Θέμα: Αίτηση για έκδοση Πολεοδομικής Άδειας με Αρ. Φακέλου ΠΑΦ/01027/2018 για ανέγερση ξενοδοχειακής μονάδας με βιολογικό σταθμό επεξεργασίας υγρών αποβλήτων, στο Δήμο Πέγειας

**ΔΙΑΒΟΥΛΕΥΣΗ ΓΙΑ ΕΡΓΑ ΤΟΥ ΔΕΥΤΕΡΟΥ ΠΑΡΑΡΤΗΜΑΤΟΣ ΜΕ ΒΑΣΗ ΤΟ ΑΡΘΡΟ 24
Ο περί της Εκτίμησης των Επιπτώσεων στο Περιβάλλον από Ορισμένα Έργα
Νόμος του 2018, Ν. 127(Ι)/2018**

**Αίτηση για έκδοση Πολεοδομικής Άδειας με Αρ. Φακ. ΠΑΦ/01027/2018 για ανέγερση
ξενοδοχειακής μονάδας με βιολογικό σταθμό επεξεργασίας υγρών αποβλήτων στον
Δήμο Πένειας**

Σχεδιάγραμμα 1: Αποτελέσματα λογισμικού IMMI

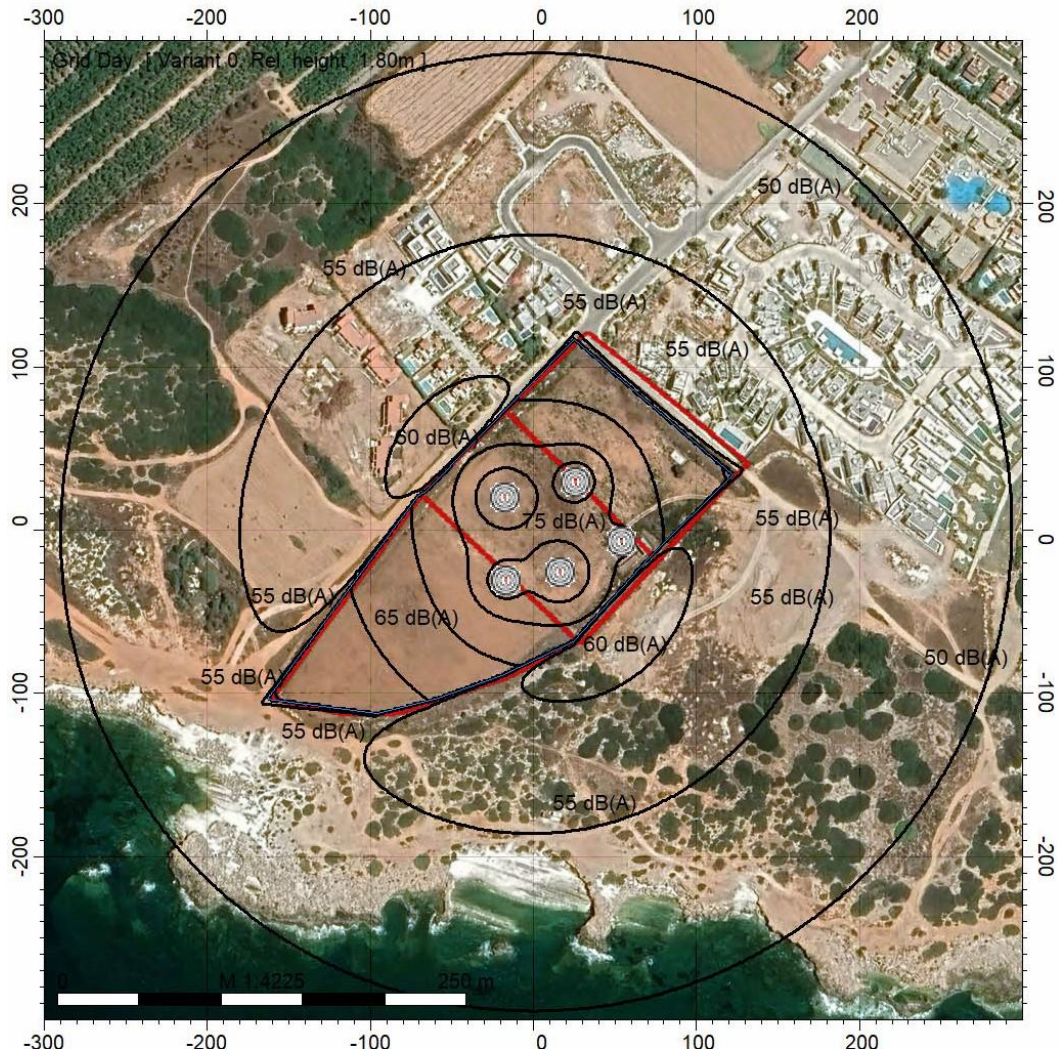
- Να γίνει εκτίμηση του θορύβου και των δονήσεων από το εργοτάξιο με βάση τα ακόλουθα:
 - Χρήση ευρωπαϊκών προτύπων όπως BS5228, ISO 1996, DIN 4150, τα οποία αναφέρονται στην προστασία των κατοίκων που ζουν πλησίον της ανάπτυξης καθώς και των εργαζομένων, από το θόρυβο και τις δονήσεις.

- Χρήση λογισμικού πρόβλεψης και σχεδιασμού χαρτών θορύβου, όπως CadnaA, LIMA, SoundPLAN, IMM, SoundEar, το οποίο θα εκτελέσει τις προβλεπόμενες μεθοδολογίες των πιο πάνω ευρωπαϊκών προτύπων.

- Υπολογισμός του θορύβου σε ακτίνα 10, 20, 50, 75, 100 και 200 μέτρων από την πηγή.
 - Παρουσίαση των καμπυλών θορύβου σε χάρτη, εφόσον είναι τεχνικά δυνατόν.

Για σκοπούς αυτής της μελέτης, έχει χρησιμοποιηθεί το λογισμικό Noise Mapping and Air Pollution (IMMI), με τη βοήθεια του οποίου έχουν υπολογιστεί ενδεικτικές τιμές των επιπέδων του θορύβου που αναμένεται να δημιουργηθούν κατά τη διάρκεια των κατασκευαστικών εργασιών του ΠΕ. Οι εκπομπές θορύβου των μηχανημάτων που έχουν εισαχθεί στο λογισμικό είναι σύμφωνα με το BSI British Standards (BS5228:2009 Part 1). Στα αποτελέσματα παρουσιάζεται η στάθμη του θορύβου που θα δημιουργηθεί από την ταυτόχρονη λειτουργία 5 διαφορετικών οχημάτων/μηχανημάτων (γερανός, φορτηγό σκυροδέματος, φορτηγό άντλησης σκυροδέματος, εκσκαφέας και φορτωτής). Σημειώνεται ότι για τον υπολογισμό των εκπομπών του θορύβου έχει τοποθετηθεί περίφραξη ύψους 2,5 m περιμετρικά του Έργου. Από τα αποτελέσματα που παρουσιάζονται στο **Σχεδιάγραμμα 1** πιο κάτω, διαφαίνεται ότι κατά τη διάρκεια των εκσκαφών, και την ταυτόχρονη λειτουργία των 5 διαφορετικών οχημάτων / μηχανημάτων, τα επίπεδα θορύβου αναμένεται να είναι υψηλότερα από τα υφιστάμενα στην ΑΠΜ και ΕΠΜ.

Αυξημένα επίπεδα θορύβου θα παρατηρηθούν κυρίως, στην περιοχή που θα βρίσκεται πλησίον του εργοταξίου (75 - 65 dB(A)). Διαπιστώνεται ότι σε μεγαλύτερη απόσταση (100 m) από το εργοτάξιο, η ένταση του θορύβου μειώνεται μέχρι και 55 dB(A).

Για το σκοπό της πλήρους απεικόνισης των συνθηκών που μπορεί να επικρατήσουν στο εργοτάξιο μελετήθηκε η ταυτόχρονη λειτουργία 5 μηχανημάτων/οχημάτων. Παρόλα αυτά, τονίζεται ότι η ταυτόχρονη λειτουργία των πιο πάνω οχημάτων/μηχανημάτων είναι σπάνια έως σχεδόν απίθανη, αφού το χρονοδιάγραμμα και η φύση των εργασιών του ΠΕ δεν αναμένεται να απαιτήσει την ταυτόχρονη λειτουργία των 5 διαφορετικών μηχανημάτων. Συνεπώς, το πιο πάνω σχεδιάγραμμα αναφέρεται στις μέγιστες πιθανές στάθμες θορύβου που δύνανται να προκύψουν, και παράλληλα εκτιμάται ότι στην πράξη θα είναι μικρότερες.
